**Instituto Superior de Formación Docente Salomé Ureña****Circular de Respuesta a los Oferentes**

A TODOS LOS OFERENTES CONFORME AL REGISTRO DE INTERESADOS**Contratación de Diseños Arquitectónicos y Estudios de Vulnerabilidad para el Instituto Superior de Formación Docente Salomé Ureña (ISFODOSU). (ISFODOSU-CCC-LPN-2018-002)"**

Ilustración 1. Gráfica de Ubicación Área A y B

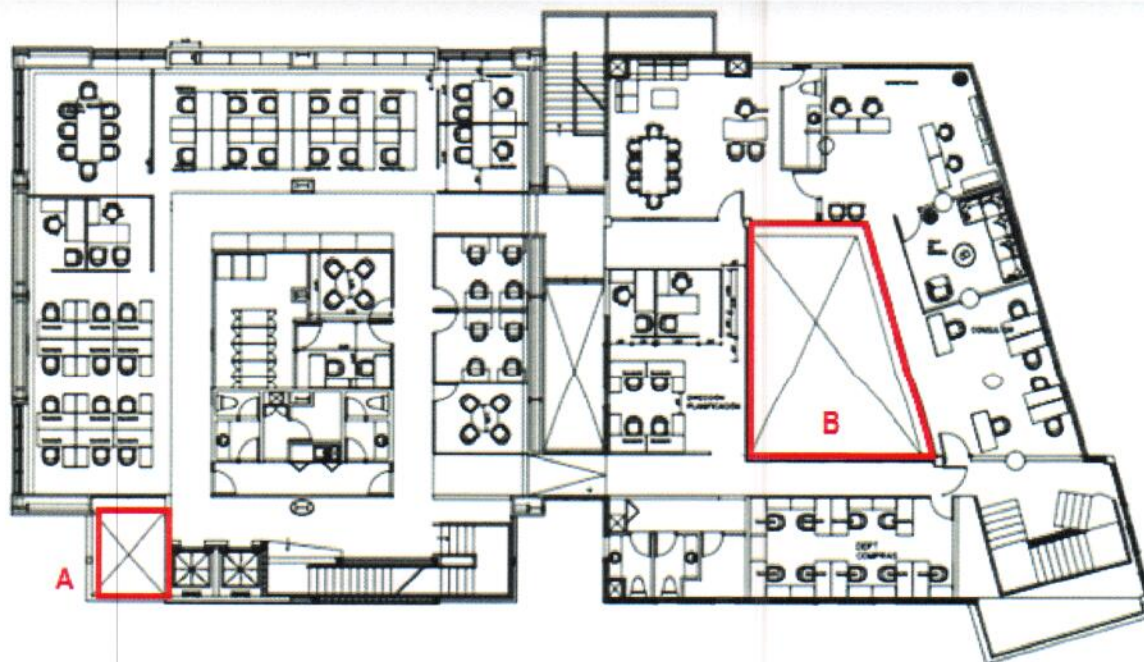
2. **En el Lote no.6 el alcance no está muy claro, ¿podrían ampliar un poco la información?**

Respuesta 2: Actualmente son espacios huecos dentro de la edificación, que deseamos aprovechar mediante el diseño de dos losas ligera de entepiso y techado.

El espacio "A" sería destinado para realizar salón de reuniones en el 2do. y 3er. nivel.

Para el espacio "B" se propone una estructura auto portante y separada de la edificación existente mediante una junta de expansión. Su uso será para oficinas/ cubículos. Ambas áreas deberán estar debidamente climatizadas. Con pisos en porcelanato y terminación general según diseño existente.

Ambas estructuras presentadas con solución ligera en techo.
